**Avis délibéré de la mission régionale d'autorité environnementale  
sur la modification n°2 du plan local d'urbanisme intercommunal  
valant programme local de l'habitat (PLUi-H) de la communauté de  
communes des Sources du Lac d'Annecy (74)**

**Avis n° 2023-ARA-AUPP-1309**

**Avis délibéré le 6 octobre 2023**

Figure 2 : OAP F5 - extension de la zone d'activités économiques de Val-de-Chaise  
(source : dossier)

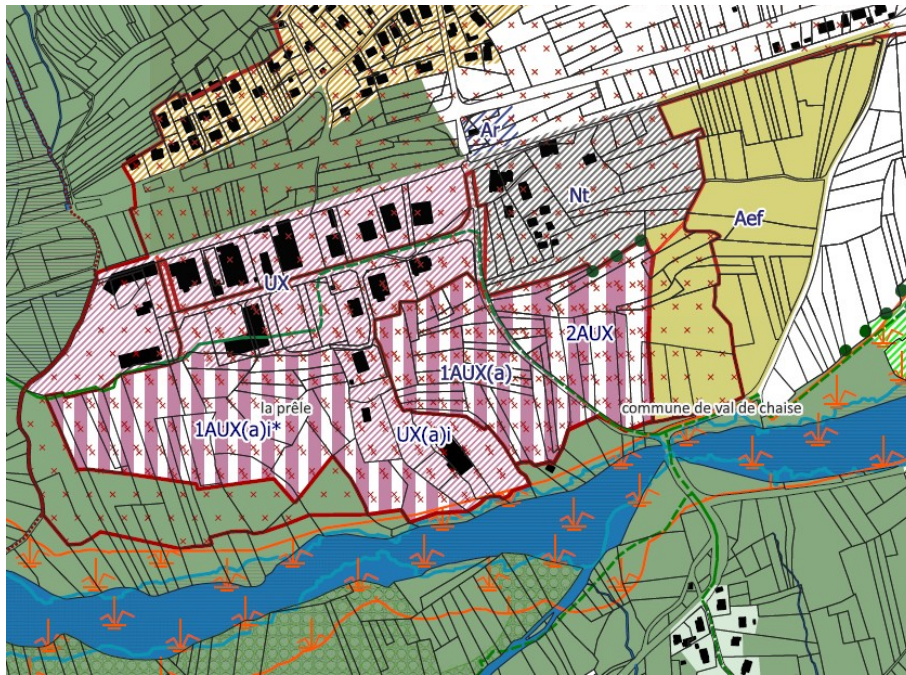
OAP F5 « La Pralaz et les Claires » (extension de la ZAE du Thermesay, Val de Chaise). Cette OAP concerne l'extension de la zone d'activités économiques (ZAE) du Thermesay sur la commune de Val de Chaise. La présentation de l'évolution de cette OAP à vocation d'activités (artisanales, entrepôts et petite production) est incomplète et confuse. Il est indiqué que l'évolution a pour objet de reclasser au sud-ouest une partie de la zone 1AUXi\* en zone N1A pour préserver le boisement des bords de la Chaise et de reclasser à l'est une partie de la zone 2AUX en Aef pour préserver les zones les plus sensibles (RP § 3.1.3.5 p.64 ; 3.3.1.5 p.120 ; 3.6.3.2 p.189-192, figure 2). Or, il apparaît que l'évolution de l'OAP a également pour objet d'élargir son périmètre. L'analyse comparative du fascicule OAP actuel (p.131, 136) et nouveau (p.35-36) enseigne que l'on passe d'une superficie totale de « 8,2 ha [à l'ouest] et 3 ha [à l'est] » (soit 11,2 ha, séparés par un corridor d'environ 1,9 ha qui correspond à une friche d'une ancienne scierie) à « 15,4 ha dont 1,9 ha de friche » (soit une extension de 4,2 ha). Le RP énonce, pour sa part, un « existant » de 3,26 ha et une « extension » de 10,7 ha (RP § 2.4 p.28). Le RP doit être modifié pour indiquer clairement que la modification de l'OAP consiste également à étendre le périmètre de l'OAP et complété pour préciser la superficie de cette extension et les zones concernées<sup>18</sup>.

Ce point est à clarifier. Le règlement graphique ne mentionne en légende que la zone indicée « UX(a)i » qui désigne « zone urbaine à vocation d'activités économiques impactée par le risque inondation » (aucune mention de UX(a), cf. RP § 3.1.4 p.69). Le règlement écrit ne mentionne, pour sa part, que la zone « UX(a) » qui « correspond au secteur de la zone d'activités Val de Chaise » (chapitre 5 Zone UX, p.50 et suiv. et RP § 3.2.2 p.81 et suiv., aucune mention de UX(a)i). L'incohérence entre les pièces du PLU sur ce point est à corriger.

Parmi les enjeux environnementaux, le RP précise que le projet d'extension de la ZAE est exposé au sud à des risques naturels (aléa fort à moyen de débordement torrentiel de la Chaise et glissement de terrain). Ces risques ont été pris en compte et ont motivé la réduction du périmètre d'extension de l'OAP (reclassement 1AUXi\* - désormais 1AUX(a)i - en zone N1A). Le règlement écrit est modifié pour interdire dans les zones UX(a) et 1AUX(a)i\* toute nouvelle occupation de quelque nature, y compris les terrassements de tout volume et autres dépôts de matériaux (notamment les produits dangereux ou flottants) « dans la zone classée en aléa torrentiel fort » (RP § 3.2.2.1 p.81, 92, art.UX1 et 1AUX1). Il dispose que les affouillements et exhaussements de sol sont autorisés sous réserve « de ne pas aggraver le risque d'instabilité » et que « les demandes d'autorisation de construire ainsi que les déclarations de travaux sont soumises à des études complémentaires liées à l'existence du risque d'inondation sur la partie sud de la zone » (p.82, 92).

S'agissant des enjeux environnementaux, le RP indique également que l'extension de la zone d'activité est entourée de zones d'inventaires écologiques, bordée par un espace perméable aquatique et située dans un espace perméable terrestre. Le règlement écrit est modifié pour prescrire une perméabilité des clôtures pour le passage de la petite faune (art.UX11, RP p.88) et le règlement graphique pour protéger un linéaire de haie. Le RP ne mentionne pas de mesures de « *compensation* » qui ont pourtant été évoquées en 2021, il doit être clarifié sur ce point<sup>21</sup>.

Le RP énonce que, à l'ouest, « *L'extension de la zone Ux n'a pas d'incidence environnementale car elle s'opère sur une partie de l'ancienne zone 1AUXi\* soit une zone ayant vocation à être urbanisée* » (p.191). Cette appréciation est erronée, car un zonage urbain ou à urbaniser ne permet pas d'établir, en soi, une absence d'incidences notables sur l'environnement.

Dans le même sens, le RP n'analyse pas suffisamment les incidences de l'extension à l'est. Il apparaît que l'extension de l'OAP à l'est de la rue du pont d'Ombre, concerne un espace d'environ 2,2 ha en état de prairies permanentes et à rotation longue qui est référencé au registre parcellaire graphique agricole (données 2021), qui s'ouvre sur un vaste espace agricole à l'est. Cet espace intégré à l'OAP est classé en zone 2AUX. Le RP n'indique pas le taux d'occupation de la zone d'activités, ni celles des autres zones d'activités sur le territoire du PLUi-H, ne démontre pas un besoin de consommation supplémentaire des espaces naturels et agricoles, ne remet pas en perspective cette consommation avec la trajectoire d'absence d'artificialisation nette des sols à échéance 2050, et n'évalue pas les émissions de gaz à effet de serre induites par la destruction des puits de carbone présents dans ces prairies<sup>22</sup>.

- **OAP F5 « La Pralaz et les Claires », extension de la zone d'activité économique (ZAE) du Thermesay à Val de Chaise : clarifier la superficie de l'extension de l'OAP, analyser le taux d'occupation de cette zone d'activités et celle des autres sur le territoire du PLUi-H, justifier l'existence d'un besoin de consommation supplémentaire des es-**

Figure 3 : localisation de la zone Nca\* (source : dossier)

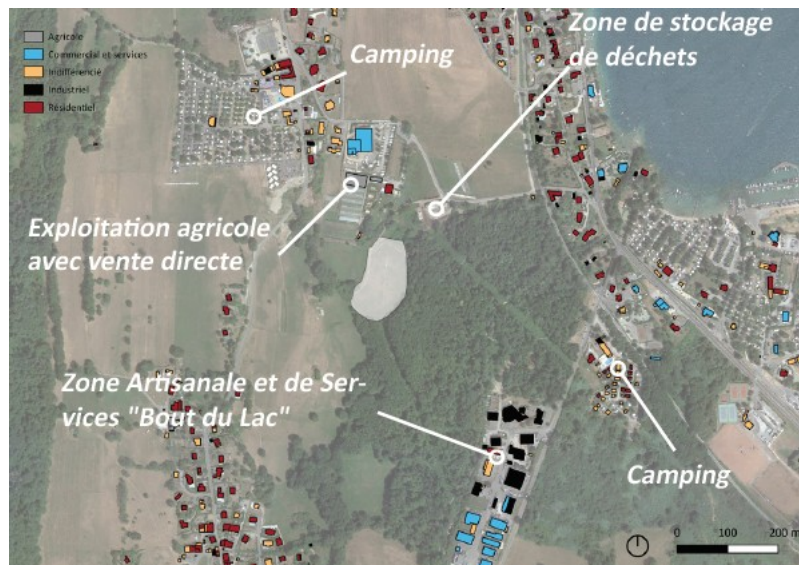
**Stecal pour réaliser une centrale photovoltaïque (Lathuile).** Ce projet, d'une superficie indéterminée (entre 0,9 ha et 1,3 ha<sup>23</sup>), prévoit l'installation de 1 600 modules permettant de couvrir les besoins en électricité de la moitié de la population de la commune. Il est bordé au nord par une zone de stockage de déchets, à l'ouest et au sud par des espaces agricoles et à l'est par un vaste espace boisé (figure 3). Le site est actuellement classé en zone naturelle « *espace naturel sensible (Natura 2000, Znieff, corridor écologique ...)* » indicé N1A qui ne permet pas la réalisation de ce projet, il est reclassé en « *zone naturelle liée à l'accueil d'une centrale photovoltaïque* » indicée Nca\* avec un Stecal, par analogie à ce qui a déjà été fait dans le PLUi-H pour la centrale solaire à Faverges-Seythenex (RP § 2.7 p.45 ; 3.2.3.3, p.102 ; 3.6.3.2 p.209).

Le foncier comprend de faibles pentes et accueillait une ancienne décharge qui a été réhabilitée entre 2009 et 2010, soit il y a plus de dix ans<sup>24</sup>. Le RP ne comprend aucune analyse du niveau de pollution des sols depuis cette réhabilitation. Cet élément d'information est nécessaire pour déterminer si d'autres usages complémentaires peuvent être autorisés tels que le pastoralisme (agrivoltaïsme). Le site n'intersecte aucun zonage de protection ou d'inventaire de la biodiversité, il est bordé par un boisement, est compris dans un espace de bon fonctionnement des zones humides et intersecte au sud et à l'ouest la zone humide référencée à l'inventaire départemental des zones humides « *Marais de Doussard / Les Plaffes et Marais Bouvard* » (n°74ASTERS0760, figure 4). Le RP ne fournit pas d'analyse du fonctionnement écologique et hydrologique de la zone humide, n'analyse pas les incidences du projet sur cette zone humide et n'établit pas que les mesures prévues dans le règlement écrit garantissent son intégrité et sa fonctionnalité.

- **Stecal projet de centrale photovoltaïque à Lathuile** : clarifier la superficie de la zone Nca\* ; préciser que la zone est intégralement située dans un corridor écologique ; analyser le niveau de pollution des sols ; analyser le fonctionnement écologique et hydrologique de la zone humide impactée et environnante, les incidences du projet sur cette zone humide et établir que les mesures prévues dans le règlement écrit garantissent son intégrité et sa fonctionnalité ; déterminer si une autorisation dérogatoire de destruction d'individus d'espèce protégée doit être obtenue et, le cas échéant, justifier que les conditions cumulatives requises sont réunies ; analyser les incidences du projet sur le paysage avec des documents photographiques ;

Figure 5 : trame verte et bleue et zone Nca\* (source : SradDET, système d'information géographique Datara)

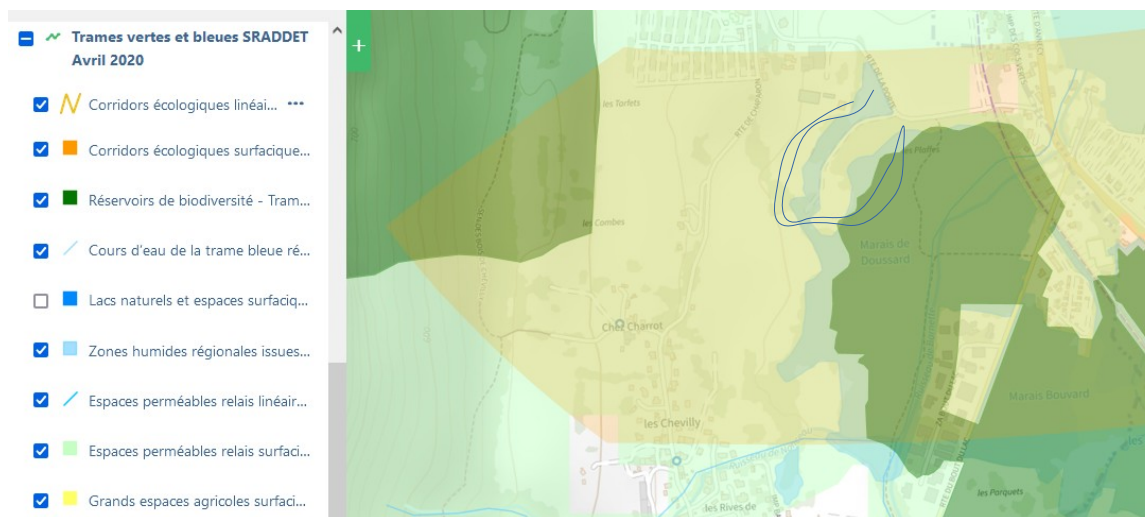
Le RP indique que la zone Nca\*, située dans un espace perméable terrestre, est bordée (à l'est) par un réservoir de biodiversité de type boisé et qu'« *un peu plus de la moitié du secteur de projet est dans l'emprise d'un corridor écologique fuseau* » (p.210). Cette dernière présentation est erronée comme l'établissent la carte « *trame verte* » qui figure à la page 210 du RP et la carte reproduite ci-après extraite du [SradDET](#) (figure 5). Le RP doit être rectifié pour préciser que l'intégralité de la zone Nca\* est située dans un corridor écologique, et non seulement la moitié.

S'agissant de la biodiversité, le RP mentionne seulement le schéma régional de cohérence écologique (SRCE qui a été abrogé et repris dans le SradDET) et les plans d'action régionaux ou nationaux relatifs aux Chiroptères et au Gypaète barbu (p.211). Le dossier ne mentionne aucune visite de terrain et n'est pas conclusif sur, soit l'absence d'espèce protégée, soit, lorsqu'une autorisation dérogatoire de destruction d'individus d'espèce protégée doit être obtenue<sup>25</sup>, la réunion des conditions cumulatives requises, notamment une « *raison impérative d'intérêt public majeur* ». Le dossier doit être complété sur ce point.

Figure 11 : Localisation de l'ER 31 (Doussard, sources : dossier et Géoportail)

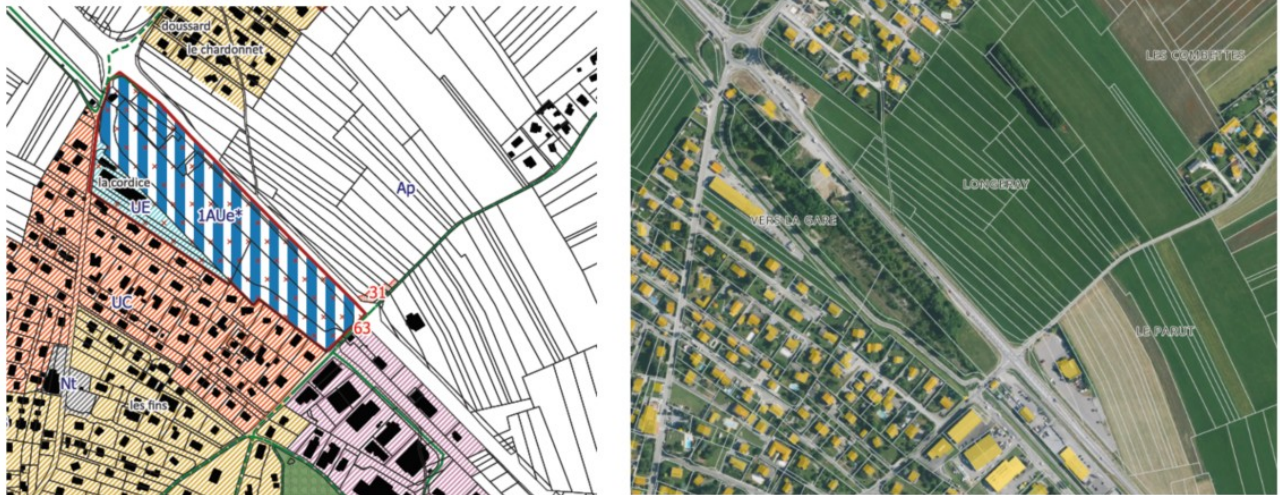
**ER 31 « Pôle touristique des Sources » (Doussard)**. L'extension de l'ER 31 (RP § 2.1.4, p.21) impacte près de 800 m<sup>2</sup> de la zone agricole à enjeux écologiques ou paysagers forts, indiquée Ap, pour créer un giratoire sur la RD 1508. Elle est présentée comme ayant une incidence positive (sécurité routière) et négative (artificialisation plus importante en zone Ap ; RP § 3.6.3.2 p.179 ; 2.1.4 p.21 ; 3.1.1.4 p.57). Le dossier ne présente aucune mesure d'évitement, réduction ou compensation, ni étude de solutions alternatives, alors même qu'un secteur anthropisé est présent au sud du chemin des grands prés et qu'à l'ouest du carrefour est déjà prévue l'OAP à vocation de loisirs « *La zone de la gare* » (5,9 ha) classée en zone d'urbanisation future à vocation touristique indiquée 1AUe\* (figure 11).

Figure 13 : identification des haies dans l'OAP F5 (Val de Chaise) (source : Géoportail)

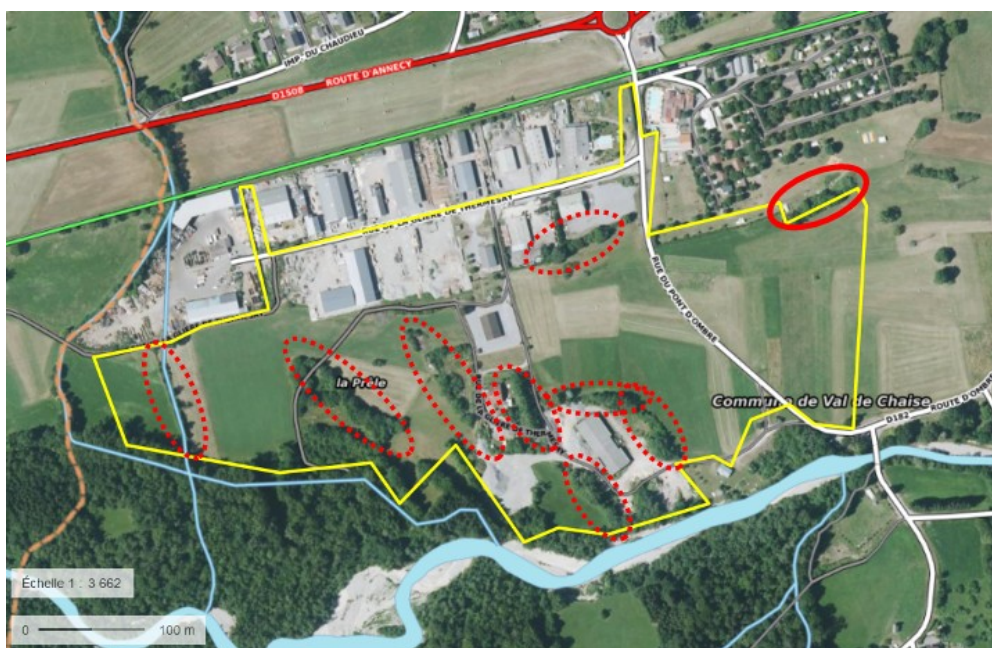
OAP F5 « La Pralaz et les Claires » (extension de la ZAE du Thermesay, Val de Chaise). Le reclassement (à l'ouest) d'une partie de la zone 1AUXi\* en zone N1A pour préserver le boisement des bords de la Chaise, le reclassement (à l'est) d'une partie de la zone 2AUX en Aef (destinée aux constructions et installations nécessaires à l'exploitation agricole et aux services publics ou d'intérêt collectif) pour préserver les zones les plus sensibles et l'inscription d'un linéaire de haie au titre de l'article L.151-23 du code de l'urbanisme pour assurer leur préservation (en complément du dispositif de découpage de lots calqués sur les haies existantes) contribuent à une prise en compte de la biodiversité et des milieux naturels. Pour autant, la zone 2AUX située à l'est de l'OAP F5 pose question dans la mesure où elle a vocation à être classée en zone Aef. La trame de protection du linéaire de haie située à l'est en zone 2AUX (figure 2) est insuffisante dans la mesure où l'OAP comprend de nombreuses autres haies au centre et à l'ouest dans les zones UX et 1AUX qui ne sont pas l'objet de la même protection, sans que ceci ne soit expliqué dans le dossier. La trame de protection des haies serait à élargir à toutes les haies pour que le règlement graphique soit cohérent avec la volonté affichée de préserver les continuités écologiques (RP p.191).
